施設名	園部川
提案区分	安心・安全整備
提案箇所	南丹市園部町仁江 (木畑イネ～保田イネ約50m)
提案内容	土砂浚渫
現在の状況	多段落差の間の土砂堆積。 右岸堤防も低いという状況。 なお、要望箇所の下流では、若干洗掘傾向が見られるのが現状。

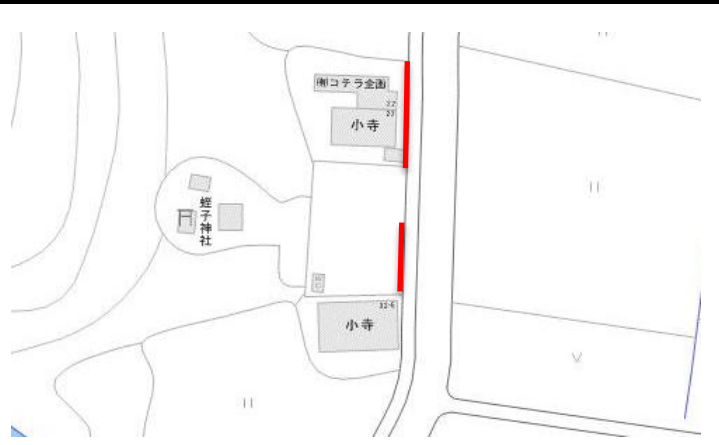
施設名	園部川
提案区分	安心・安全整備
提案箇所	南丹市園部町仁江神崎 (神屋橋上流左岸側)
提案内容	堤防補修
現在の状況	護岸高の不整合があるが、現時点で治水上問題無く、コンクリート擁壁等を実施するまでの必要性は薄い。管理用通路も以前に整備した。

昨年度
実施箇所
の下流部

護岸と土
羽で堤防
高が整合

天端は約
1m程度
確保

実施しない (早期対応の必要性はない。経過観察を続ける)

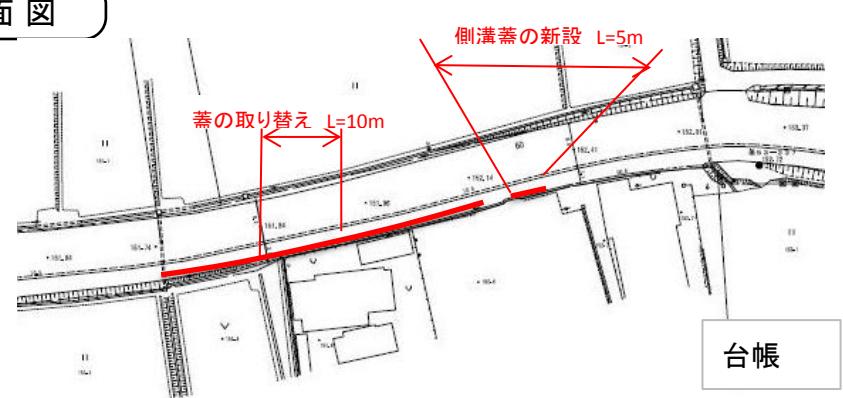
施設名	園部能勢線
提案区分	安心・安全整備
提案箇所	南丹市園部町仁江殿垣内(蛭子神社~小寺企画)
提案内容	側溝蓋の設置及び側溝清掃
現在の状況	歩道の有効幅員は約2.5m確保されている。歩道の線形も直線で側溝への転落の危険性も低い。ただし、ご神木付近のみ側溝が車道側にシフトしているため、転落の危険性が見受けられた。

実施① (側溝蓋の新設及破損の著しい蓋は取替)

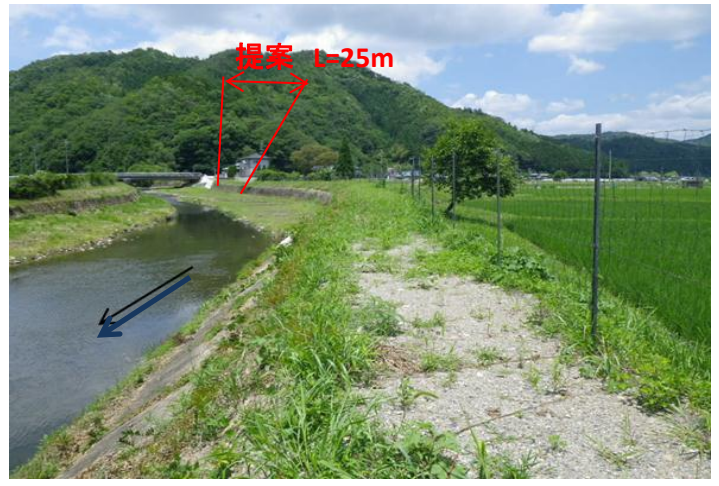
施設名	園部川
提案区分	安心・安全整備
提案箇所	南丹市園部町仁江神崎(神崎橋下流東側約25m)
提案内容	管理用通路の拡幅
現在の状況	通路が確保された箇所(H24 府民公募)の下流。 現時点で治水上特に支障がない。

実施しない (河川管理上支障が見受けられない)

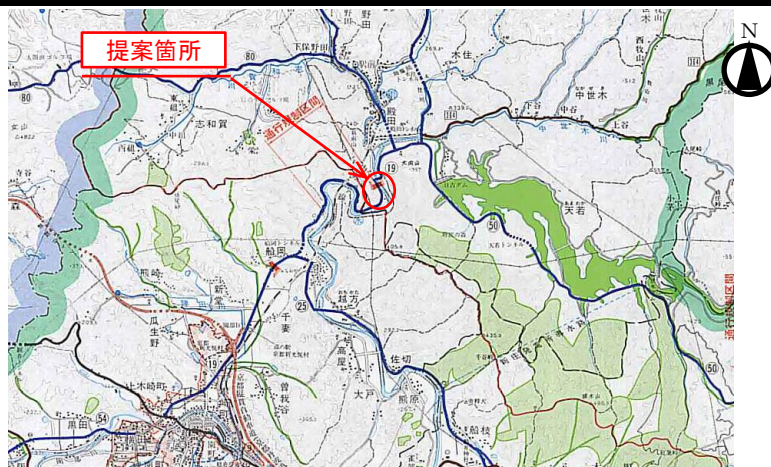
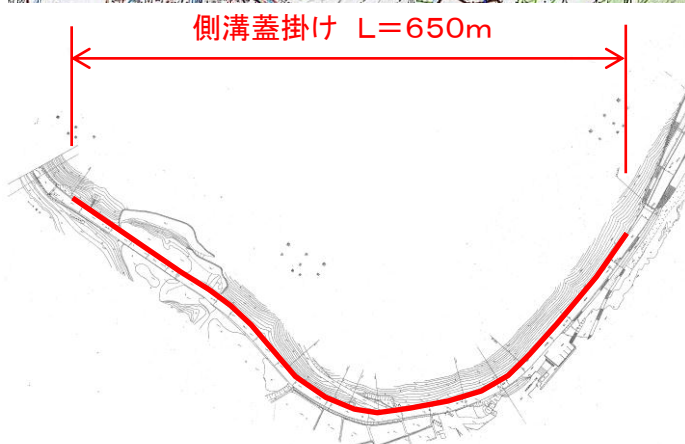
施設名	園部平屋線
提案箇所	南丹市日吉町殿田ハジキリ(紅春～今井生コン)
提案内容	側溝蓋の設置
現在の状況	2車線の道路であるが、規定の路肩幅が取れていない。 道路側溝に蓋がないため、走行に注意する必要がある。

実施しない (H24府民公募88と同一で実施しない)

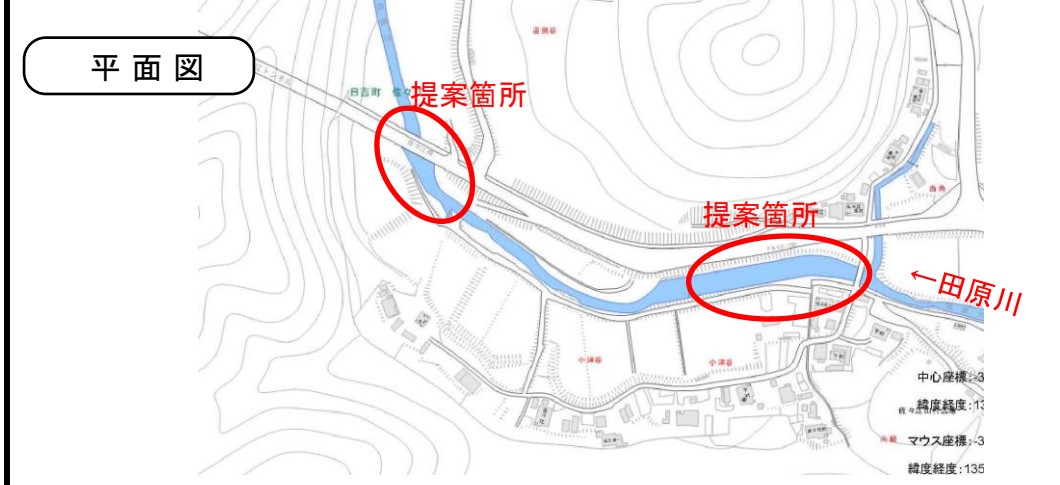
施設名	田原川
提案区分	安心・安全整備
提案箇所	南丹市日吉町佐々江地内 (佐々江橋～市営下佐々江バス停)
提案内容	土砂浚渫
現在の状況	土砂堆積が進んでいる。

実施②

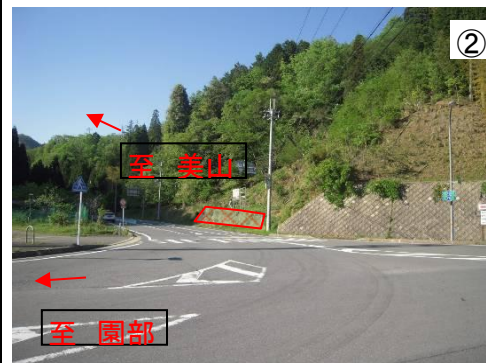
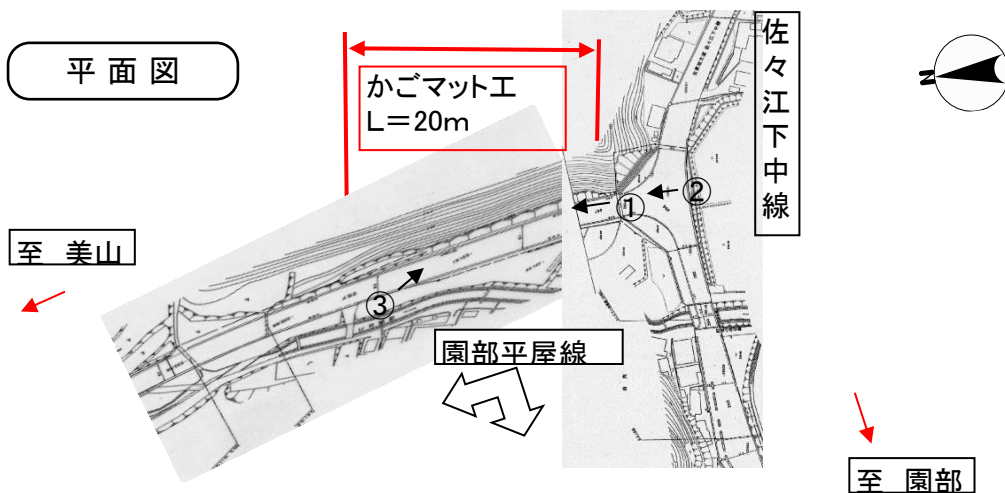
施設名	園部平屋線
提案箇所	南丹市日吉町佐々江 (佐々江下中線とのT交差点付近)
提案内容	園部平屋線 道路法面の補修
現在の状況	法面の表土の一部に浸食がみられる。

実施①

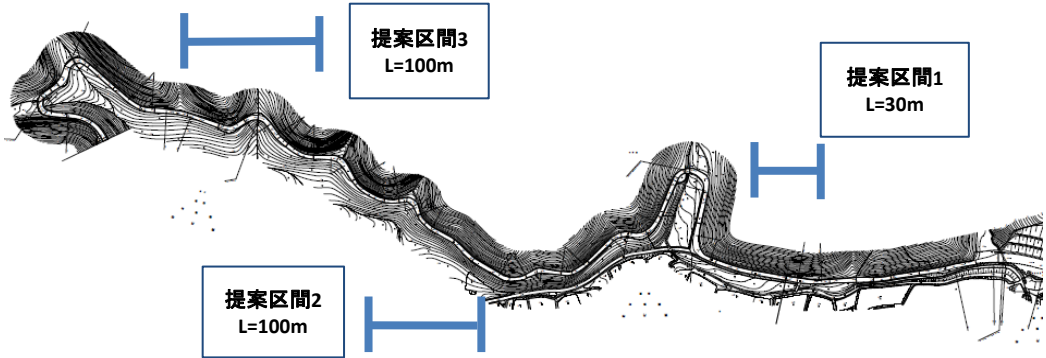
施設名	大河内口八田線
提案区分	安心・安全整備
提案箇所	南丹市園部町船阪地内 (カーブミラー付近を起点にして園部側へ約30mの区間)
提案内容	路肩拡幅及びガードレールの設置
現在の状況	幅員が狭小で線形不良となっており、カーブ区間等でガードレールのないところがあり危険な箇所が見られた。

実施① (道路敷地内の設置可能、かつ危険な箇所のみガードレールを実施)
